# 令和4年度 第1回 大阪府河川構造物等審議会

**【資料6】 安治川水門の景観設計について**

# 安治川水門デザイン（主要部）へのアドバイス等と対応方針（1 / 2）

# 主要部のデザイン検討を踏まえたデザイン案における答申の対応性

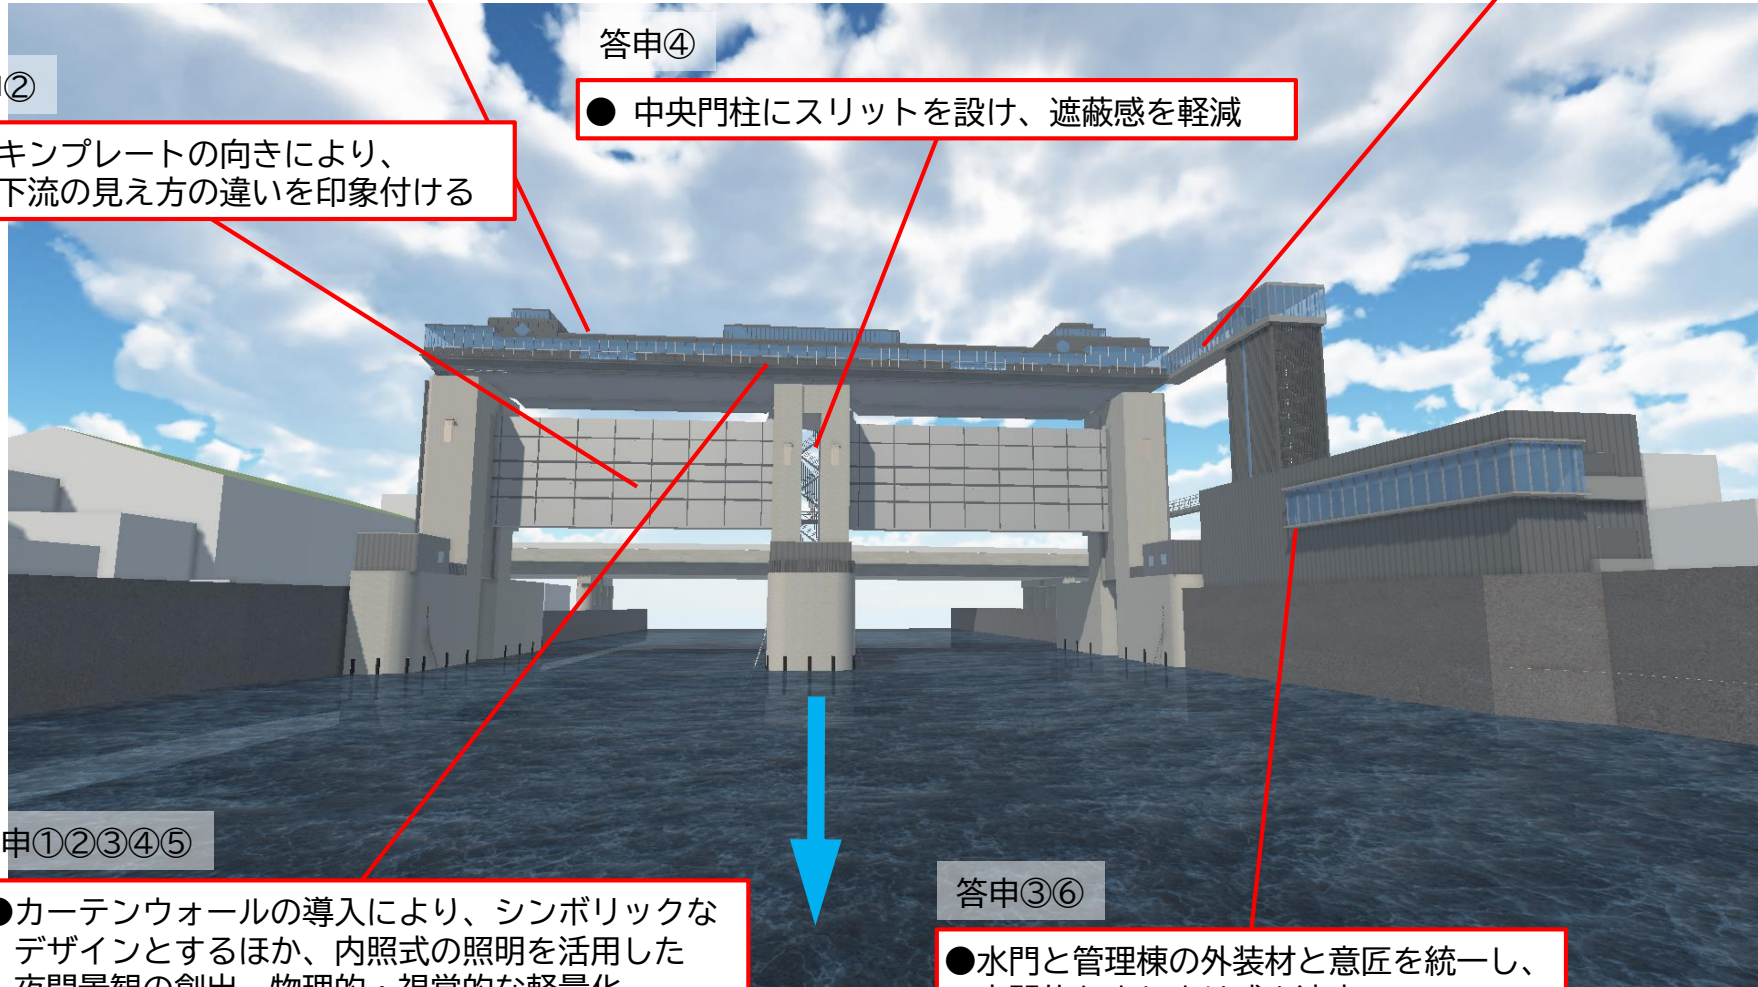
構成要素	景観設計のポイント	アドバイス等意見	対応方針
形式	鋼製桁構造を採用	鋼製桁の採用によってすっきりとした印象となった。	原案通り進める
上屋 (巻上機室)	積層構造を採用	<ul style="list-style-type: none"> <li>左右非対称としているが、もっと思い切った非対称も検討して比較してみてもよい。</li> <li>左右非対称のバランスはこの程度が良い。</li> </ul>	<ul style="list-style-type: none"> <li>思い切った左右非対称とするために、積層構造部分を大きくする案が考えられるが、遮蔽感(見えの面積)及びコストの増加につながる。景観性(遮蔽感の軽減)、経済性を考慮し、原案通り進める。</li> </ul>
	外装材にカーテンウォールを導入	<ul style="list-style-type: none"> <li>景観より機能が大事という意見もあるので、防災面(飛来物のリスク)も考慮して検討したほうが良い。</li> <li>今後のコスト等の検討において、カーテンウォールの範囲小さくする場合は、上流側から減らしていいかどうか。</li> </ul>	<ul style="list-style-type: none"> <li>機能性やコスト、防災的な検討も踏まえ、カーテンウォールの範囲を検討する。</li> <li>範囲を小さくする場合は、上流側から検討する。</li> </ul>
	天井開口式の機器更新方法を採用	特になし	原案通り進める
	維持管理動線を活用した施設見学者の動線確保	<ul style="list-style-type: none"> <li>見学者への配慮として、見学動線のユニバーサルデザインにも配慮が必要。</li> </ul>	<ul style="list-style-type: none"> <li>維持管理用の資機材の運搬もあるため、極力段差の少ない動線を確保する。(原案通り進める)</li> </ul>
	アクセントカラー(赤色)の導入	<ul style="list-style-type: none"> <li>無理に赤色の継承にこだわる必要はないのではないかと。ライトアップの色味での継承も考えられる。</li> </ul>	<ul style="list-style-type: none"> <li>航路照明等を活用した赤色の表現について検討する。</li> </ul>

その他意見	<ul style="list-style-type: none"> <li>特徴的な窓形状は、もっとオーバーにわかりやすく配置しても良いのではないかと。</li> </ul>	<ul style="list-style-type: none"> <li>ご意見を踏まえ、検討を行う。</li> </ul>

構成要素	景観設計のポイント	アドバイス等意見	対応方針
門柱	中央門柱にスリット構造を採用	特になし	原案通り進める
	その他意見	・ 圧迫感軽減の面取りは流軸方向を長めにしてはどうか。	採用 (構造上可能な範囲で実施)
堰柱	面取り形状を基本とし、上流側は曲線形状を採用	特になし	原案通り進める
扉体の向き	海側スキンプレートを採用	特になし	原案通り進める
上屋 (緩衝装置)	その他意見	・ 上屋の修景については、プレハブ感、取ってつけた感をできるだけ減らす工夫を。	・ ご意見を踏まえ、検討を行う。
		・ 中央堰柱上の緩衝装置上屋は堰柱の先端にあるとデザインの収まりが難しいので、できるだけ上流側に寄せたほうが良い。	・ 上流側に寄せることで、中央堰柱を小さくすることが可能であるため、構造上可能な範囲で実施。 (採用)
		・ 巻上機室上屋のような特徴的な窓形状を取り入れる検討をしてみてもどうか。	・ ご意見を踏まえ、検討を行う。
管理棟	上屋(巻上機室)との外装材と意匠の統一	特になし	原案通り進める
	維持管理動線を活用した施設見学者の動線確保	・ 見学者への配慮として、見学動線のユニバーサルデザインにも配慮が必要。	・ 維持管理用の資機材の運搬もあるため、極力段差の少ない動線を確保する。(原案通り進める)
	出窓形状の採用	特になし	原案通り進める
